**Verslag huishoudelijke elektrische installatie op laagspanning en zeer lage spanning****Algemeen:**

Referentie: 011-20260908-02	Datum controle: 08/09/2026
Keurder: 011

Eigenaar: Onbekend	EAN-code: 541448820060908573
Adres installatie: Stuivenbergbaan 220, 2800 - Mechelen	Nummer teller(s): 1SAG1105276299
Distributienetbeheerder installatie: Fluvius	
Datum uitvoering installatie:	☒ Vóór 01/10/1981 ☒ Tussen 01/10/1981 en 01/06/2020 ☐ Vanaf 01/06/2020
Type:	☒ Wooneenheid ☐ Niet-huishoudelijk ☐ PV ☐ Batterij ☐ Laadpaal

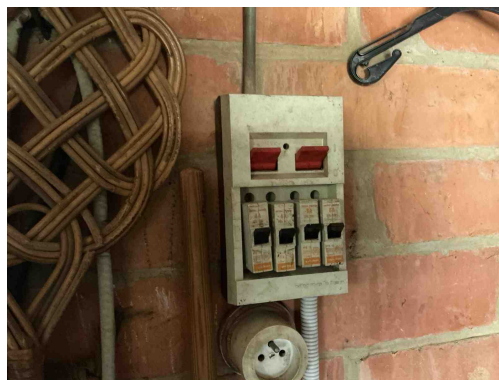
D08 - De nodige markeringen op de beveiligingstoestellen ontbreken of zijn onleesbaar (Boek 1: 5.3.5.5).

Opmerking: Oa bord 1

B17 - De voedingsspanning is niet op elk bord vermeld (Boek 1: 3.1.3.3).

Opmerking: Oa bord 1 en 2

B30 - De houder van de beveiliging in een huishoudelijke ruimte is niet voorzien van aangepaste kalibreerelementen (Boek1: 5.3.5.5).

Opmerking: Oa bord 1 en 2

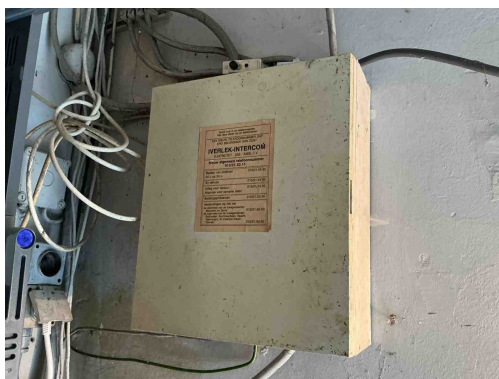
B17 - De voedingsspanning is niet op elk bord vermeld (Boek 1: 3.1.3.3).

Opmerking: Oa bord 1 en 2

B30 - De houder van de beveiliging in een huishoudelijke ruimte is niet voorzien van aangepaste kalibreerelementen (Boek1: 5.3.5.5).

Opmerking: Oa bord 1 en 2

B29 - Het elektrisch verdeelbord in een huishoudelijke ruimte is niet voorzien van een deur (Boek1: 5.3.5.1).

Opmerking: Oa bord 2

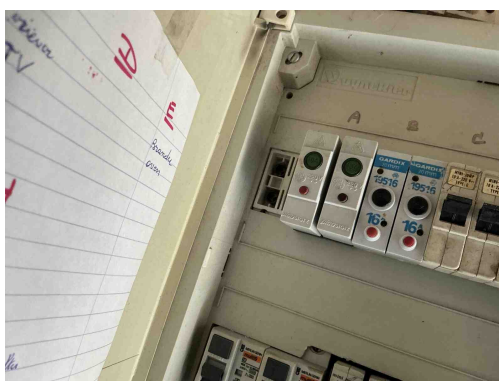
B17 - De voedingsspanning is niet op elk bord vermeld (Boek 1: 3.1.3.3).
Opmerking: Oa bord 1 en 2

B30 - De houder van de beveiliging in een huishoudelijke ruimte is niet voorzien van aangepaste kalibreerelementen (Boek1: 5.3.5.5).
Opmerking: Oa bord 1 en 2

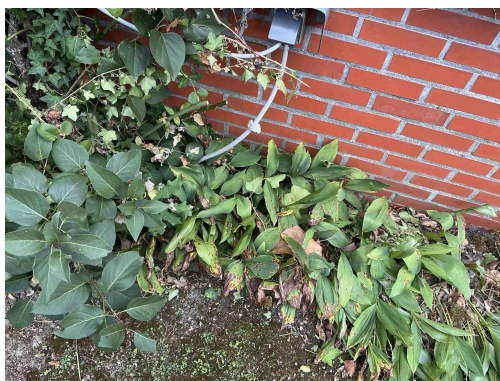
B06 - Het elektrisch verdeelbord heeft niet de minimale beschermingsgraad IPXX-B in een gewone ruimte (Boek 1: 4.2.2.3).
Opmerking: Oa bord 1

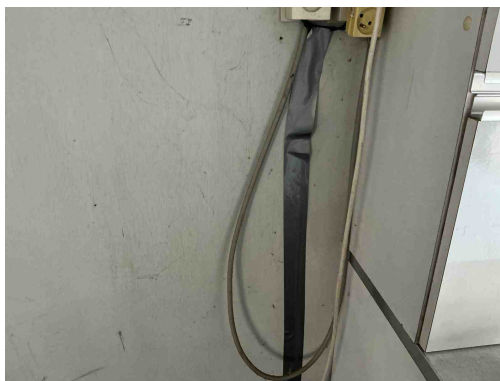
C13 - Onvoldoende bevestiging van de leiding(en) (Boek 1: 5.2.9.5).
Opmerking: Oa aan bord 1, garage , tuin, ...

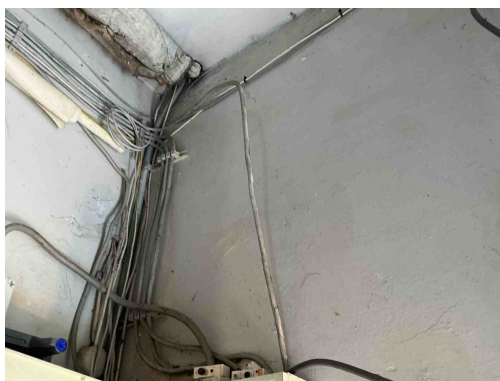
C13 - Onvoldoende bevestiging van de leiding(en) (Boek 1: 5.2.9.5).
Opmerking: Oa aan bord 1, garage , tuin, ...

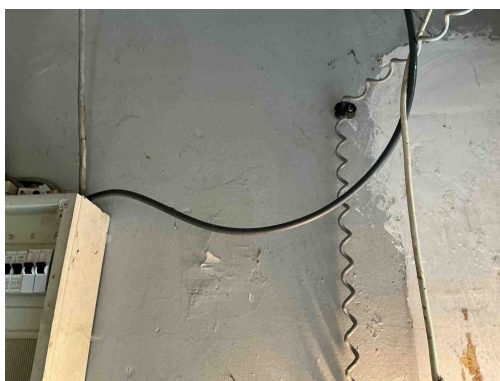
C13 - Onvoldoende bevestiging van de leiding(en) (Boek 1: 5.2.9.5).
Opmerking: Oa aan bord 1, garage , tuin, ...

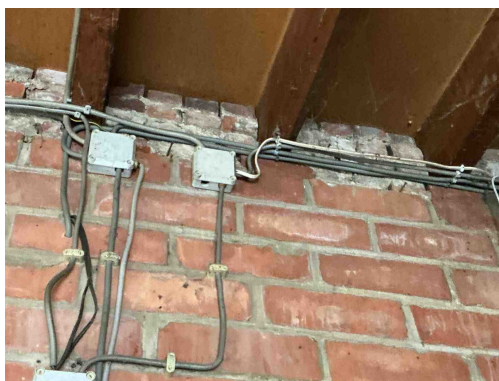
C13 - Onvoldoende bevestiging van de leiding(en) (Boek 1: 5.2.9.5).
Opmerking: Oa aan bord 1, garage , tuin, ...

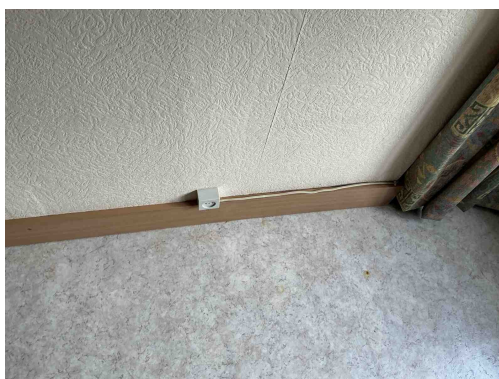
C38 - Het gebruikte kabeltype (snoerkabel) voldoet niet aan de specificaties die van toepassing zijn op voedingsleidingen voor vaste installatie (Boek 1: 1.4.2.1, 5.2.6.2).

Opmerking: Oa garage, keuken, slaapkamer, ...

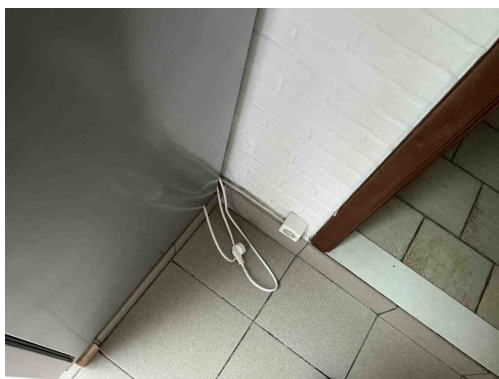
C38 - Het gebruikte kabeltype (snoerkabel) voldoet niet aan de specificaties die van toepassing zijn op voedingsleidingen voor vaste installatie (Boek 1: 1.4.2.1, 5.2.6.2).

Opmerking: Oa garage, keuken, slaapkamer, ...

A20 - Er bevindt zich een contactdoos zonder beschermingsgeleider in de elektrische installatie. Deze is niet geplaatst achter een differentieelstroombeschermingsinrichting met grote (max. 30mA) of zeer grote (max. 10mA) gevoeligheid.

Opmerking: Oa garage, keuken, eetkamer, ...

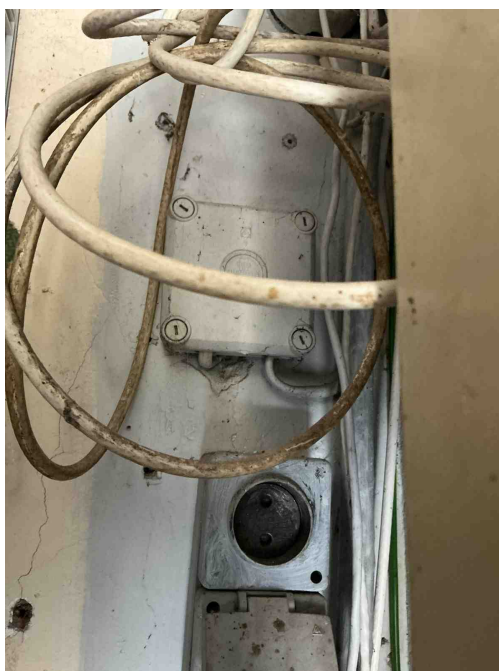
C38 - Het gebruikte kabeltype (snoerkabel) voldoet niet aan de specificaties die van toepassing zijn op voedingsleidingen voor vaste installatie (Boek 1: 1.4.2.1, 5.2.6.2).

Opmerking: Oa garage, keuken , slaapkamer, ...

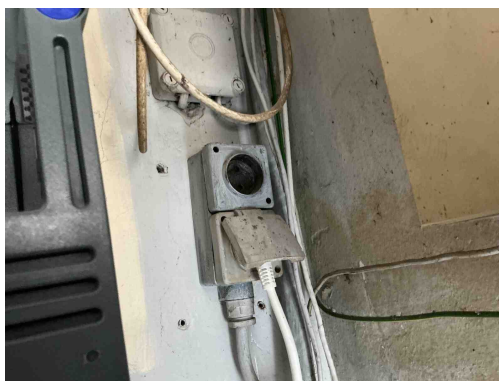
C38 - Het gebruikte kabeltype (snoerkabel) voldoet niet aan de specificaties die van toepassing zijn op voedingsleidingen voor vaste installatie (Boek 1: 1.4.2.1, 5.2.6.2).

Opmerking: Oa garage, keuken , slaapkamer, ...

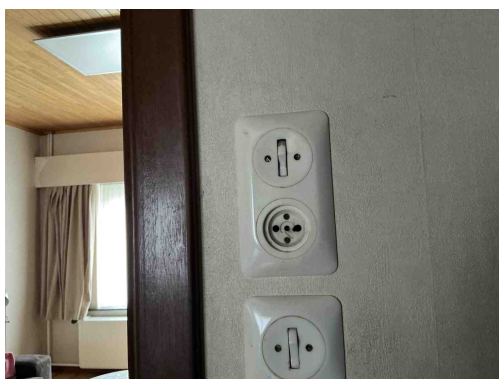
A20 - Er bevindt zich een contactdoos zonder beschermingsgeleider in de elektrische installatie. Deze is niet geplaatst achter een differentieelstroombeschermingsinrichting met grote (max. 30mA) of zeer grote (max. 10mA) gevoeligheid.

Opmerking: Oa garage , keuken , eetkamer, ...

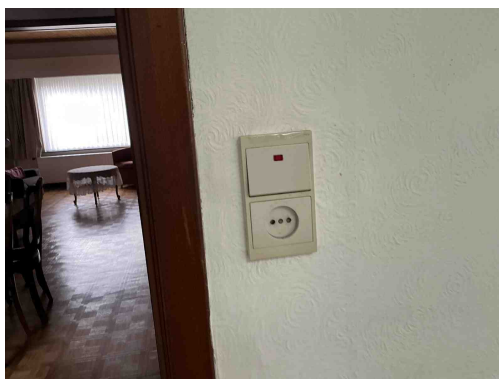
A20 - Er bevindt zich een contactdoos zonder beschermingsgeleider in de elektrische installatie. Deze is niet geplaatst achter een differentieelstroombeschermingsinrichting met grote (max. 30mA) of zeer grote (max. 10mA) gevoeligheid.

Opmerking: Oa garage , keuken , eetkamer, ...

T11 - De contactdozen waarvan de toegekende stroomsterkte maximaal 16A en de toegekende spanning maximaal 250V bedraagt en niet bedoeld zijn voor de voeding van een of meerdere verbruikstoestellen voor een specifiek doel en niet geplaatst zijn in of op schakel- en verdeelborden, beschikken niet of IPXX-D (incl. gemeenschappelijke delen residentieel geheel) (Boek 1: 4.2.2.3/5.3.5.2).

Opmerking: Oa berging, keuken , eetkamer, ...

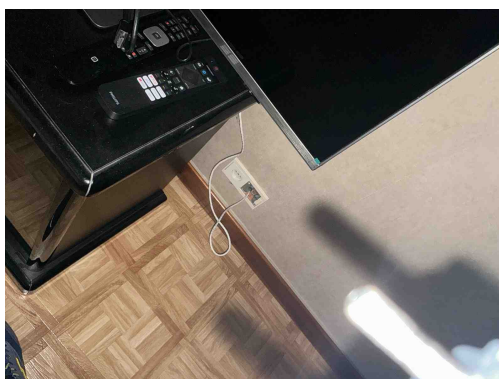
A20 - Er bevindt zich een contactdoos zonder beschermingsgeleider in de elektrische installatie. Deze is niet geplaatst achter een differentieelstroombeschermingsinrichting met grote (max. 30mA) of zeer grote (max. 10mA) gevoeligheid.

Opmerking: Oa garage , keuken , eetkamer, ...

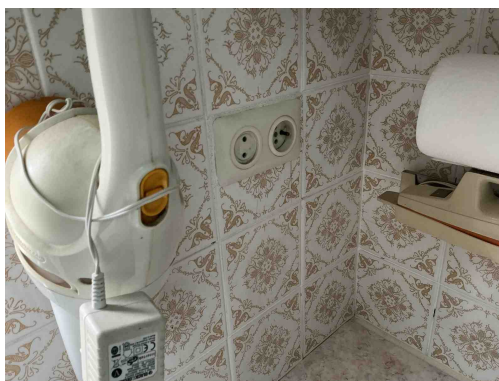
A20 - Er bevindt zich een contactdoos zonder beschermingsgeleider in de elektrische installatie. Deze is niet geplaatst achter een differentieelstroombeschermingsinrichting met grote (max. 30mA) of zeer grote (max. 10mA) gevoeligheid.

Opmerking: Oa garage , keuken , eetkamer, ...

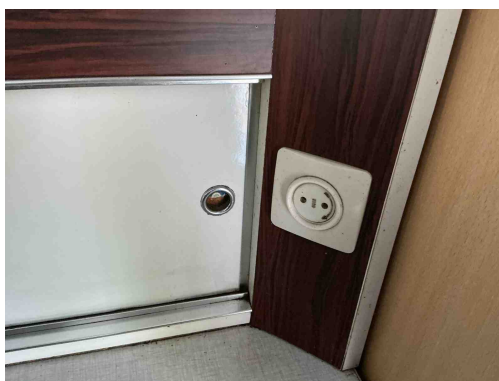
A20 - Er bevindt zich een contactdoos zonder beschermingsgeleider in de elektrische installatie. Deze is niet geplaatst achter een differentieelstroombeschermingsinrichting met grote (max. 30mA) of zeer grote (max. 10mA) gevoeligheid.

Opmerking: Oa garage , keuken , eetkamer, ...

T11 - De contactdozen waarvan de toegekende stroomsterkte maximaal 16A en de toegekende spanning maximaal 250V bedraagt en niet bedoeld zijn voor de voeding van een of meerdere verbruikstoestellen voor een specifiek doel en niet geplaatst zijn in of op schakel- en verdeelborden, beschikken niet of IPXX-D (incl. gemeenschappelijke delen residentieel geheel) (Boek 1: 4.2.2.3/5.3.5.2).

Opmerking: Oa berging, keuken , eetkamer, ...

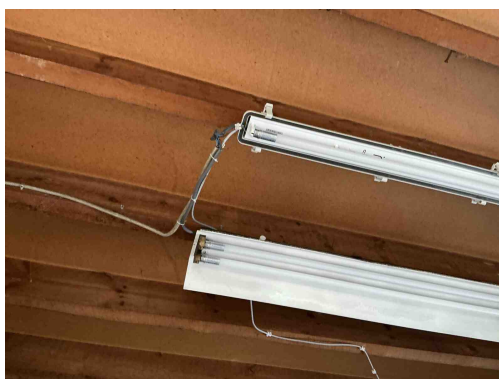
A20 - Er bevindt zich een contactdoos zonder beschermingsgeleider in de elektrische installatie. Deze is niet geplaatst achter een differentieelstroombeschermingsinrichting met grote (max. 30mA) of zeer grote (max. 10mA) gevoeligheid.

Opmerking: Oa garage , keuken , eetkamer, ...

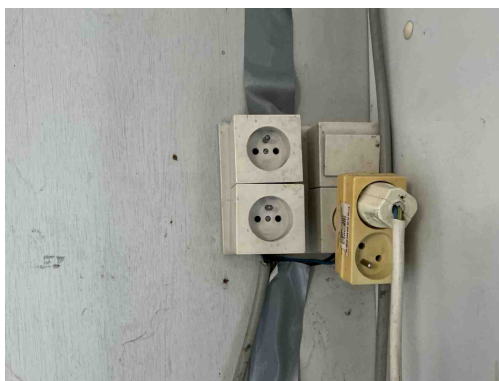
C26 - De verbindingen zijn niet gebeurd in borden, in aftakdozen, aan de klemmen van contactdozen, schakelaars of in de verlichtingstoestellen (Boek 1: 5.2.6.1).

Opmerking: Oa garage , berging

T21 - Het elektrisch materieel is niet geplaatst volgens de voorschriften van de fabrikant/ regels van goed vakmanschap . (Boek 1: 1.4.1.3)

Opmerking: Oa lichtpunt berging

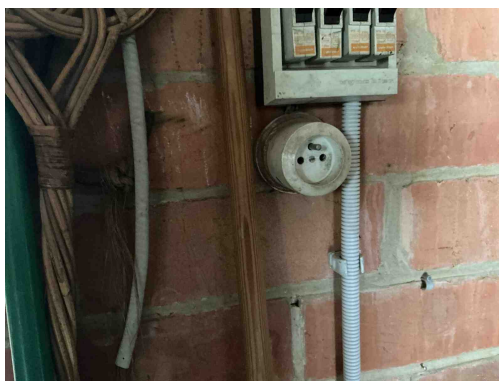
T10 - Bepaalde contactdozen en/of schakelaars zijn niet degelijk bevestigd (Boek 1: 1.4.1.3).

Opmerking: Oa garage

C21 - Het gebruik van geleiders van het type VOB, zonder bijkomende afscherming is niet toegestaan (Boek 1: 5.2.9.6).

Opmerking: Oa garage

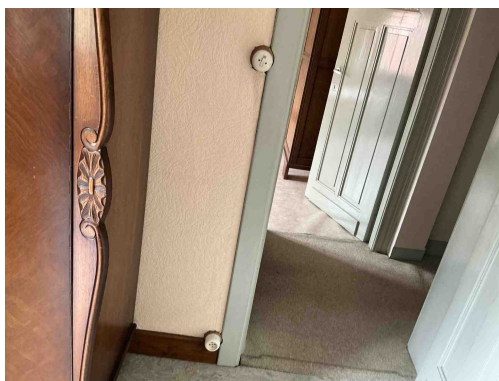
T11 - De contactdozen waarvan de toegekende stroomsterkte maximaal 16A en de toegekende spanning maximaal 250V bedraagt en niet bedoeld zijn voor de voeding van een of meerdere verbruikstoestellen voor een specifiek doel en niet geplaatst zijn in of op schakel- en verdeelborden, beschikken niet of IPXX-D (incl. gemeenschappelijke delen residentieel geheel) (Boek 1: 4.2.2.3/5.3.5.2).

Opmerking: Oa berging, keuken, eetkamer, ...

T13 - Opbouwcontactdozen en/of -schakelaars zonder achterplaatje mogen niet rechtstreeks op een brandbare ondergrond bevestigd worden (Boek 1: 4.3.3.5).

Opmerking: Oa berging, slaapkamer

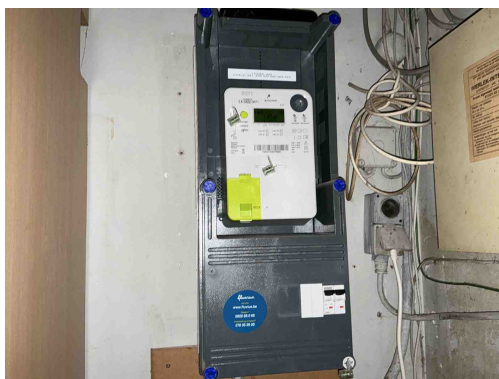
T11 - De contactdozen waarvan de toegekende stroomsterkte maximaal 16A en de toegekende spanning maximaal 250V bedraagt en niet bedoeld zijn voor de voeding van een of meerdere verbruikstoestellen voor een specifiek doel en niet geplaatst zijn in of op schakel- en verdeelborden, beschikken niet of IPXX-D (incl. gemeenschappelijke delen residentieel geheel) (Boek 1: 4.2.2.3/5.3.5.2).

Opmerking: Oa berging, keuken, eetkamer, ...

T13 - Opbouwcontactdozen en/of -schakelaars zonder achterplaatje mogen niet rechtstreeks op een brandbare ondergrond bevestigd worden (Boek 1: 4.3.3.5).

Opmerking: Oa berging, slaapkamer
